改善箇所説明図

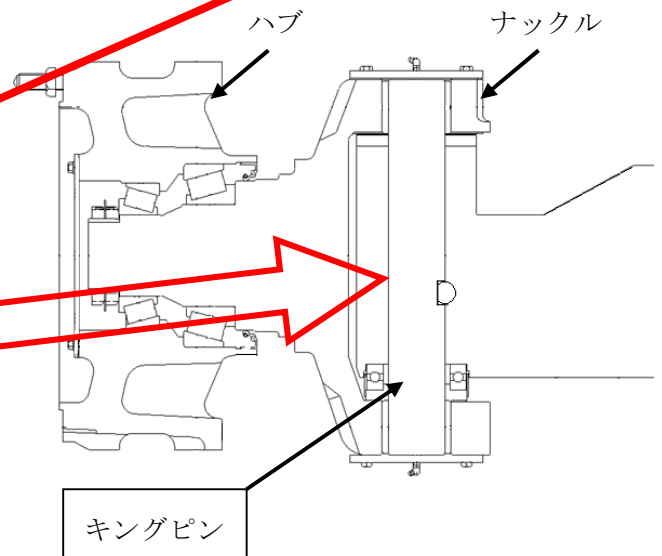
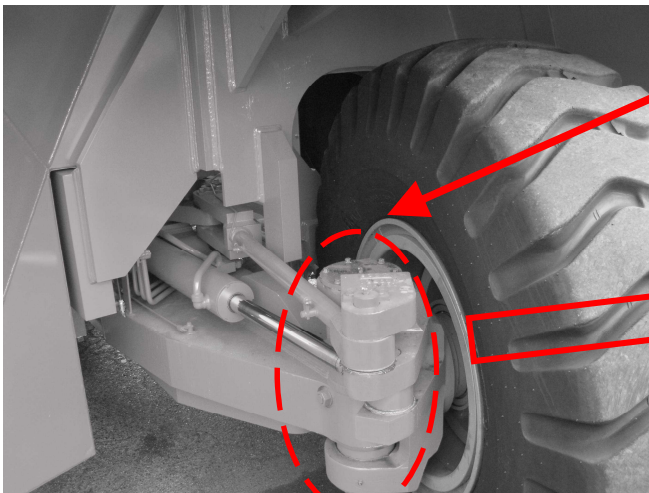
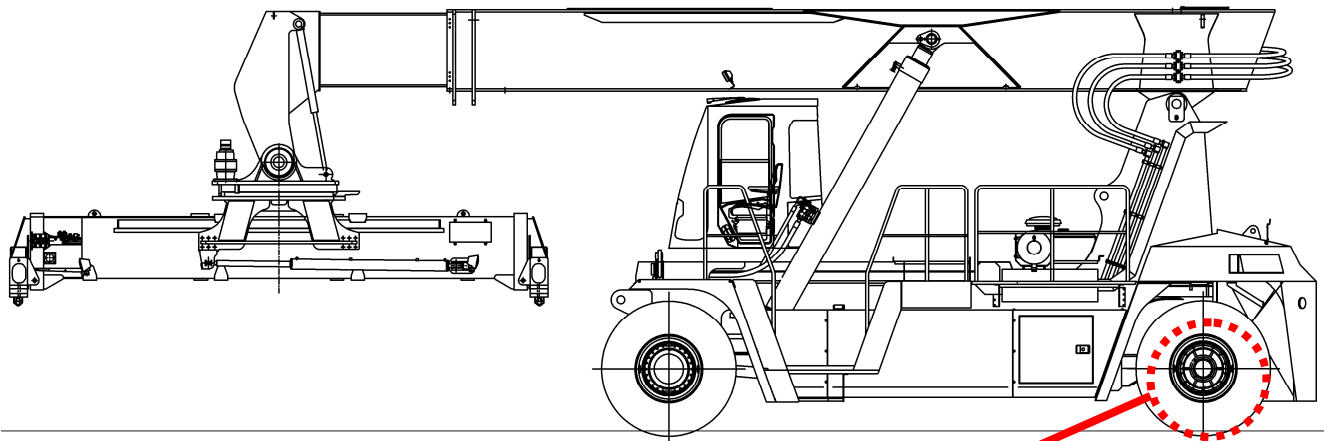
基準不適合発生箇所

フォーク・ローダのかじ取り装置において、キングピンの設計が不適切なため、キングピンの切り欠き部に応力が集中し亀裂が生じることがある。そのため、そのままの状態で使用を続けると、亀裂が進行してキングピンが破断し、最悪の場合、走行中、破断したキングピンが外に抜け出し、走行不能となるおそれがある。

改善内容

全車両、キングピンを対策品と交換する。
